RELATÓRIO DE VISTORIA

Identificação: DFCR-CSG-RV-152-2023	Datas da Vistoria: 07, 13 e 15/12/2023
	Data do Relatório SEPAR/DFCR: 19/12/2023
Identificação do Contrato: <i>CONTRATO SELT Nº 50/2022 – EDITAL CRI 0001/2022</i>	
Objeto do Contrato: <i>Concessão da infraestrutura de transporte de trechos integrantes das rodovias ERS-122 (km 0,00 ao km 168,65), ERS-240 (km 0,00 ao km 33,58), RSC-287 (km 0,00 ao km 21,49), ERS-446 (km 0,00 ao km 14,84), RSC-453 (km 101,43 ao km 121,41) e BRS-470 (km 220,50 ao km 233,50).</i>	
Concessionária: <i>Caminhos da Serra Gaúcha (CSG)</i>	
Assunto: <i>Vistoria Técnica em Campo – Parâmetros de Desempenho até o 9º Mês de Concessão</i>

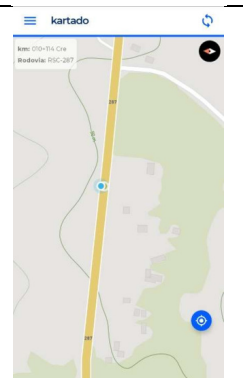
ID	Localização	Registro Fotográfico	Constatações	Km (aproximado)	Sentido	Prazo de correção (PER)
01	RSC-287 020 + 523 Cre		Ausência de Placa R-7 Item 3.1.2 do PER	020+523 (RSC 287)	Crescente	72 horas
02	RSC-287 020 + 132 CreCen		Limpeza e Pintura da OAE Item 3.1.3 do PER	020+132 (RSC 287)	Crescente/ Decresce	72 horas
03	RSC-287 017 + 001 CreCen		Ausência de marcos quilométricos em ambos os sentidos do tráfego da RSC 287 Item 3.1.2 do PER	017+000 (RSC 287)	Crescente/ Decresce	72 horas

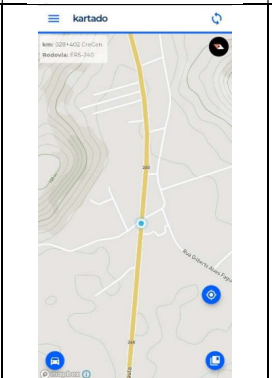
16		 <p>29.67242S 51.42112W 139° SE Vitoria Bloco 3 - ERS 240 13 de dez. de 2023 08:41:01</p>	<p>Limpeza e Pintura da OAE</p> <p>Item 3.1.3 do PER</p>	<p>030+497 (ERS 240)</p>	<p>Crescente/ Decrescente</p>	<p>72 horas</p>
17		 <p>29.67248S 51.42110W 139° SE Vitoria Bloco 3 - ERS 240 13 de dez. de 2023 08:41:20</p>	<p>Dispositivos de Drenagem Obstruídos</p> <p>Item 3.1.3 do PER</p>	<p>030+497 (ERS 240)</p>	<p>Crescente/ Decrescente</p>	<p>72 horas</p>
18		 <p>29.67247S 51.42112W 139° E Vitoria Bloco 3 - ERS 240 13 de dez. de 2023 08:41:14</p>	<p>Abaulamento/Depressão</p> <p>Item 3.1.1 do PER</p>	<p>030+497 (ERS 240)</p>	<p>Decrescente</p>	<p>72 horas</p>

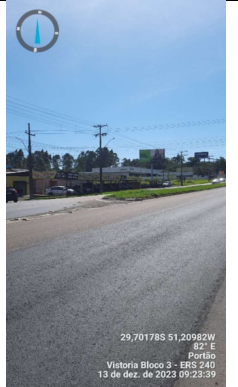
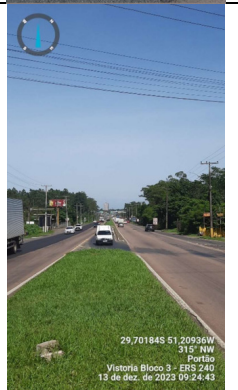
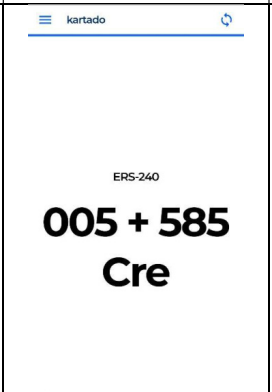
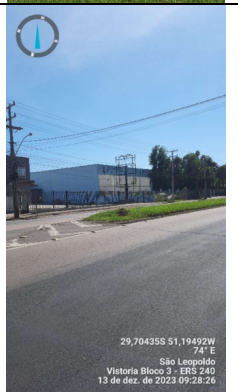
34	 <p>ERS-240 009 + 474 CreCen</p>	 <p>29.692085 51.23169W 174° S Portão Victoria Bloco 3 - ERS 240 13 de dez. de 2023 09:50:55</p>	Abaulamento/ Depressão Item 3.1.1 do PER	009+474 (ERS 240)	Crescente	72 horas
35	 <p>ERS-240 009 + 374 Cre</p>	 <p>29.692825 51.23090W 302° NW Portão Victoria Bloco 3 - ERS 240 13 de dez. de 2023 09:49:26</p>	Abaulamento/ Depressão Item 3.1.1 do PER	009+374 (ERS 240)	Crescente	72 horas
36	 <p>ERS-240 007 + 529 Cre</p>	 <p>29.780135 51.21399W 306° NW Portão Victoria Bloco 3 - ERS 240 13 de dez. de 2023 09:42:14</p>	Ausência de defensa metálica em local de alto risco (OAE) Item 3.1.2 do PER	007+529 (ERS 240)	Crescente	72 horas

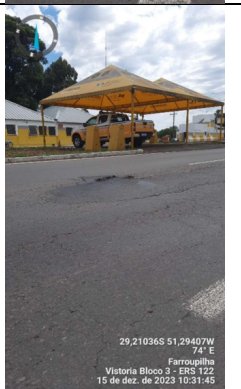
83			Abaulamento/ Depressão Item 3.1.1 do PER	061+133 (ERS 122)	Crescente	72 horas
84			Abaulamento/ Depressão Item 3.1.1 do PER	061+190 (ERS 122)	Crescente	72 horas
85			Abaulamento/ Depressão Item 3.1.1 do PER	061+494 (ERS 122)	Crescente	72 horas

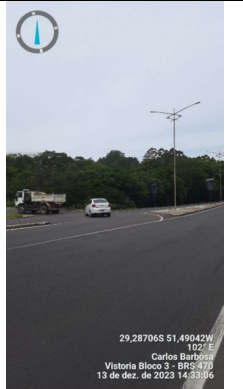
ID	Localização	Registro Fotográfico	Constatações	Km (aproximado)	Sentido	Prazo de correção (PER)
128	<p>kartado</p> <p>BRS-470</p> <p>224 + 609</p> <p>Cre</p>	<p>29.232158 51.51600W 176° S Garibaldi Vitoria Bloco 3 - BRS 470 13 de dez. de 2023 14:16:35</p>	<p>Ausência de marcos quilométricos em ambos os sentidos do tráfego da BRS 470</p> <p>Item 3.1.2 do PER</p>	224+609 (BRS 470)	Crescente/ Decrescente	72 horas
129	<p>kartado</p> <p>BRS-470</p> <p>225 + 623</p> <p>CreCen</p>	<p>29.248858 51.51854W 209° SW Garibaldi Vitoria Bloco 3 - BRS 470 13 de dez. de 2023 14:19:54</p>	<p>Defensa Metálica Danificada</p> <p>Item 3.1.2 do PER</p>	225+623 (BRS 470)	Crescente	72 horas
130	<p>kartado</p> <p>BRS-470</p> <p>226 + 357</p> <p>Cre</p>	<p>29.247108 51.51578W 249° W Garibaldi Vitoria Bloco 3 - BRS 470 13 de dez. de 2023 14:22:42</p>	<p>Defensa Metálica Danificada</p> <p>Item 3.1.2 do PER</p>	226+357 (BRS 470)	Crescente	72 horas

No Ofício GE207-2023 a Concessionária solicitou prazo adicional até 12 de janeiro de 2024 para a implantação de marcos quilométricos, os quais foram objeto das constatações registradas nos IDs 03, 20, 71, 104, 114, 128 e 148. A SEPAR/DFCR manifesta-se pelo não acolhimento da justificativa apresentada pela Concessionária para o pleito de concessão de prazo adicional, visto que a implantação dos marcos quilométricos é parâmetro de desempenho específico, cujo prazo contratual previa o atendimento até o 9º mês de Concessão, o qual findou em 01 de novembro de 2023.

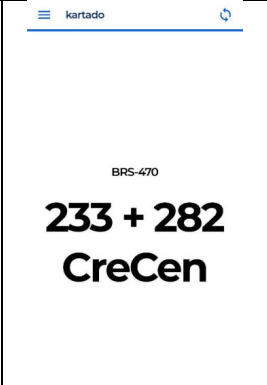
134			Dispositivo de Drenagem Danificado Item 3.1.4 do PER	232+392 (BRS 470)	Crescente	72 horas
135			Dispositivo de Drenagem Danificado Item 3.1.4 do PER	233+236 (BRS 470)	Decrescente	72 horas
136			Dispositivo de Drenagem Danificado Item 3.1.4 do PER	233+270 (BRS 470)	Decrescente	72 horas

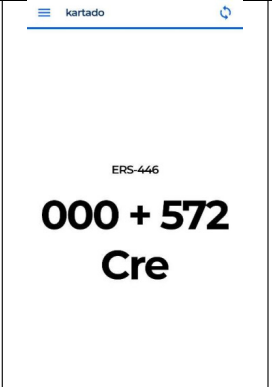
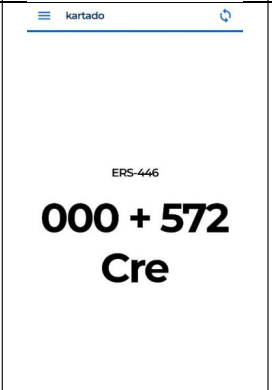
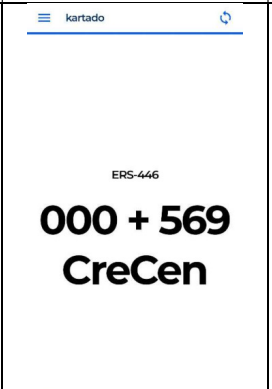
174		 <p>29,37013S 51,37304W 23° MW São Vendelino Victoria Bloco 3 - ERS 446 13 de dez. de 2023 12:19:43</p>	Ausência de Placa R-5a Item 3.1.2 do PER	000+639 (ERS 446)	Crescente	72 horas
175		 <p>29,36994S 51,37332W 141° SE São Vendelino Victoria Bloco 3 - ERS 446 13 de dez. de 2023 12:19:13</p>	Ausência de Placa R-1 Item 3.1.2 do PER	000+639 (ERS 446)	Decrescente	72 horas
176		 <p>29,37022S 51,37304W 132° SE São Vendelino Victoria Bloco 3 - ERS 446 13 de dez. de 2023 12:20:40</p>	Abaulamento/Depressão Item 3.1.1 do PER	000+616 (ERS 446)	Decrescente	72 horas
